Mission régionale d'autorité environnementale
ÎLE-DE-FRANCE

**Avis délibéré
sur le projet de réalisation d'une installation de stockage de
déchets inertes à Saint-Hilaire (91)**

N° APJIF-2022-036
en date du 19/05/2022

Schéma de principe avancement annuel remodelage d'un casier
Exemple de mise en œuvre sur un casier (centre)

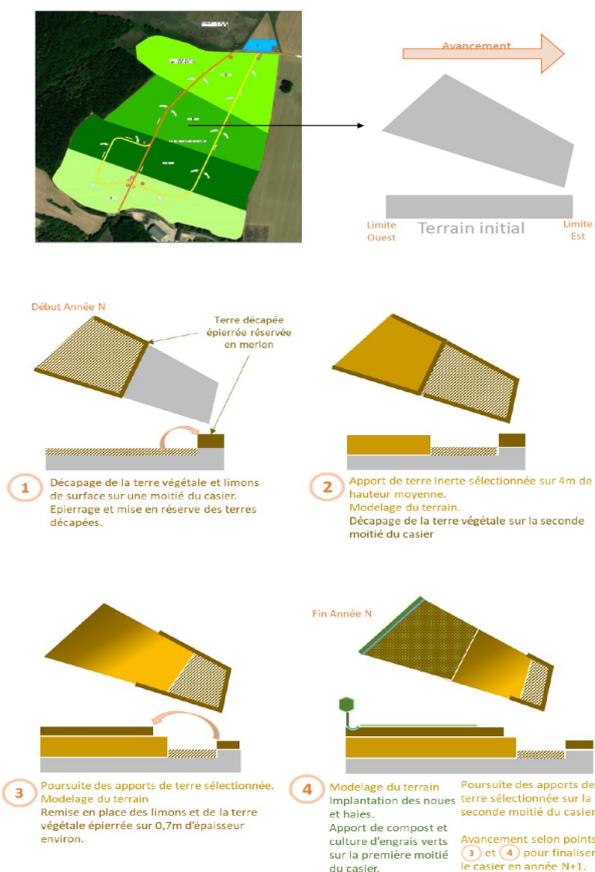
Des mesures sont proposées afin d'éviter et de réduire ces différents impacts. Concernant l'impact relatif à la perméabilité des sols, l'étude indique notamment que la circulation s'effectuera sur des pistes dédiées, avec des engins équipés de chenilles et de pneus à basse pression. De plus, les opérations de remodelage seront réalisées sur des surfaces réduites, remises en état progressivement, tel que présenté dans le schéma ci-dessus.

Figure 6: Profil altimétrique Géoportail (les hauteurs sont exagérées) - Annotations MRAE

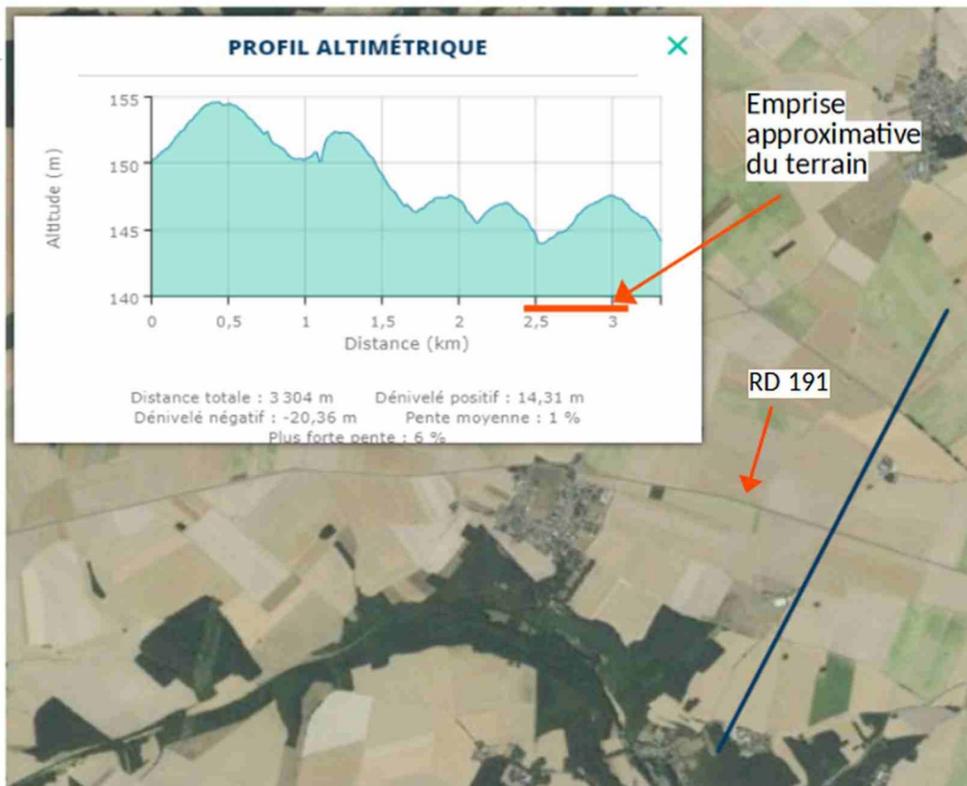
La MRAe constate toutefois que la cote de 155 mètres NGF est relativement lointaine à l'échelle du paysage, le terrain pouvant prendre dans le cadre du projet la forme d'une butte dans un environnement plus bas (cf. figure 6), notamment depuis la RD 191.

Figure 8: carte de simulation des niveaux de bruit lors de la phase 4 (source : p.31 de l'annexe 8 de l'étude d'impact)

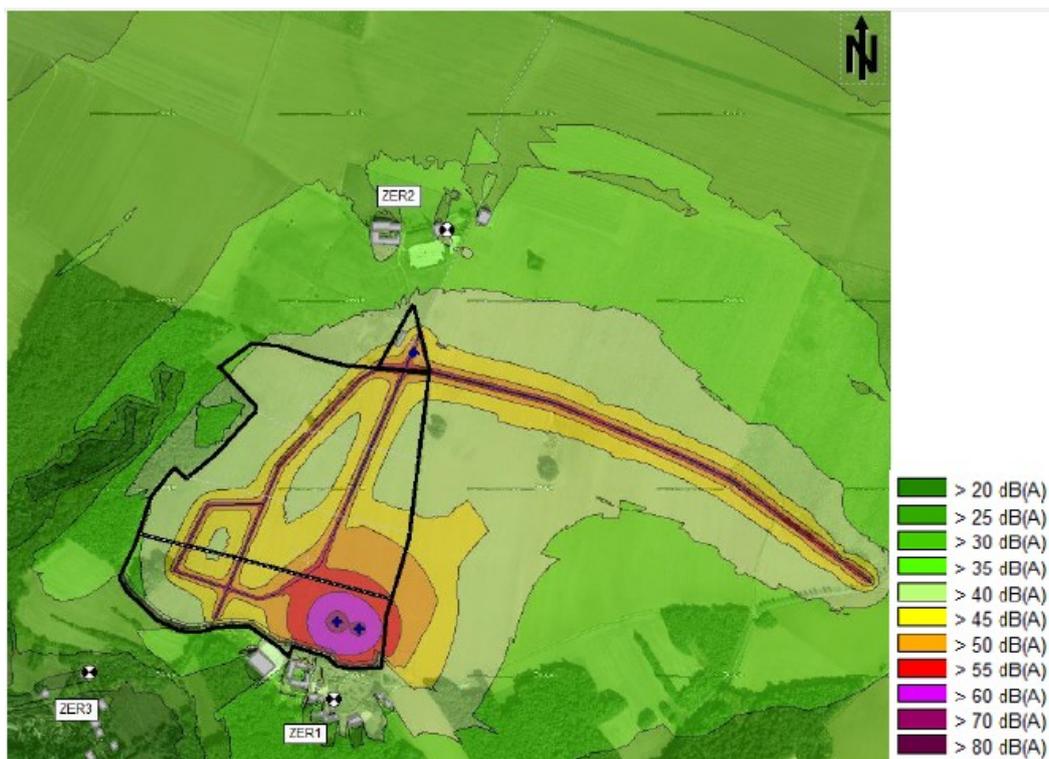
Ainsi, pour les phases 1, 3 et 4 associées à la réalisation du projet, les niveaux d'émergence correspondant aux ZER 1 et 3²⁸ dépassent les valeurs réglementaires. L'étude d'impact identifie ainsi une zone de vigilance au niveau du casier n°4 (phase 4), située au sud du site (Figure 8).

- évaluer les impacts, notamment sur le plan paysager, de la réalisation du merlon provisoire permettant de réduire les niveaux de bruit liés aux opérations du casier n°4 au sud du site ;
- préciser les modalités du suivi quotidien des niveaux de bruit lors des opérations au sein du casier n°4, ainsi que les mesures correctives à mettre en œuvre en cas de dépassement des niveaux réglementaires.
